INSTITUTO NACIONAL DE METROLOGIA, NORMALIZAÇÃO E QUALIDADE INDUSTRIAL - INMETRO

Portaria INMETRO/DIMEL/Nº 028, de 05 de fevereiro de 1996.

Considerando os elementos constantes do processo nº 52.600.003.960/95, apresentado pela firma Toledo do Brasil Indústria de Balanças Ltda. no tocante a modificação dos modelos 9094 - I e 9094 - II, marca Toledo, aprovados pela Portaria INMETRO/DIMEL nº 168/93;

VISTA EXTERNA E PLANO DE SELAGEM DOS MODELOS DA LINHA 9094 (I, II e III); VERSÃO COM E SEM COLUNA

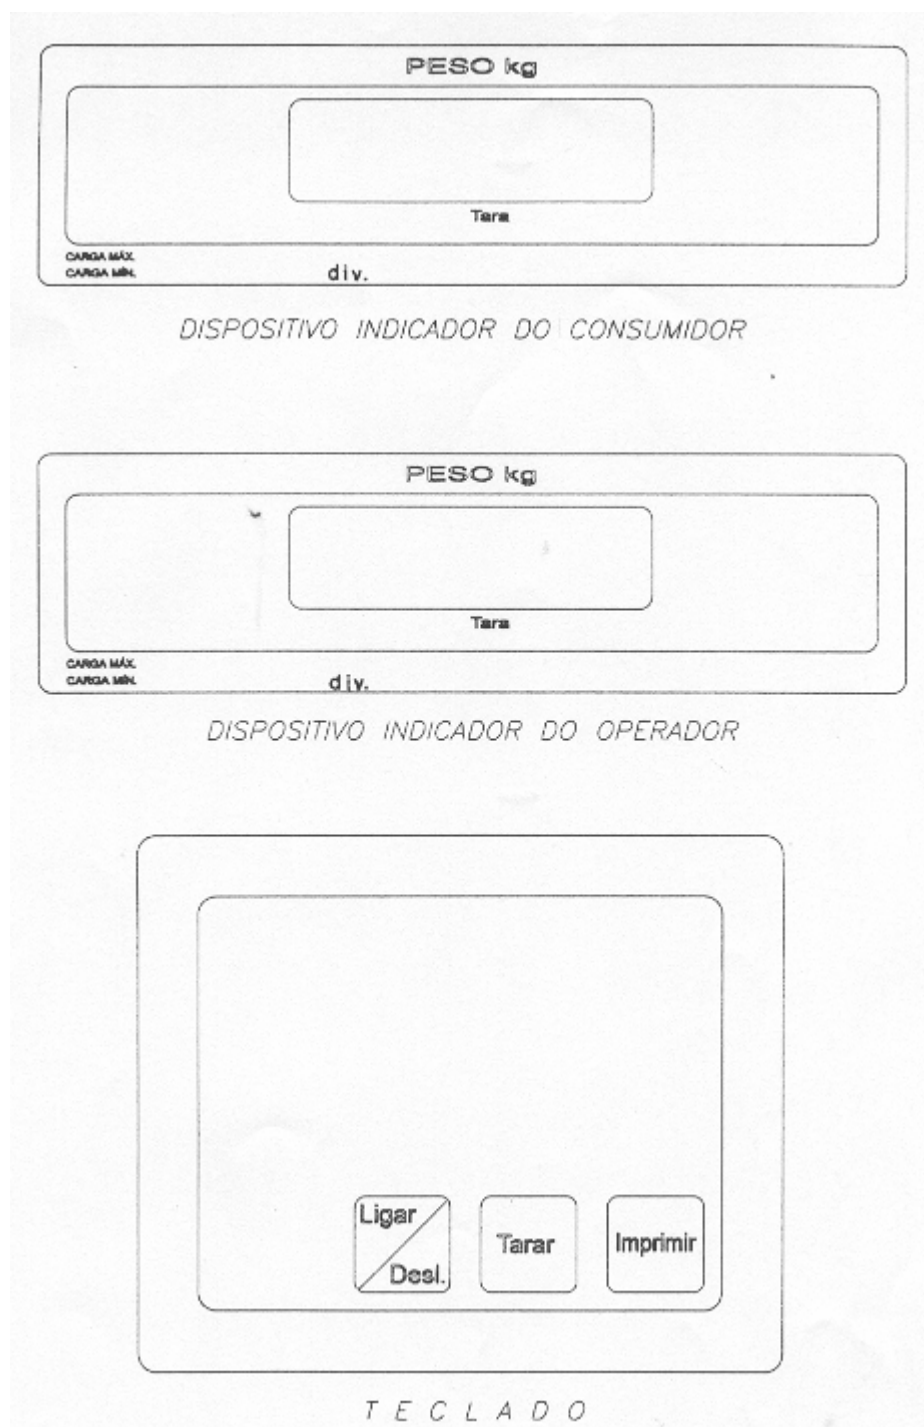
Art.2º - Autorizar a inclusão de mostrador traseiro em formato de coluna, correspondente ao lado do cliente, nos modelos aprovados pela Portaria INMETRO/DIMEL nº 168/93.

Art. 6º - Autorizar a modificação do plano de selagem dos modelos da linha 9094 (I, II e III), versão com e sem coluna, conforme desenho em anexo.
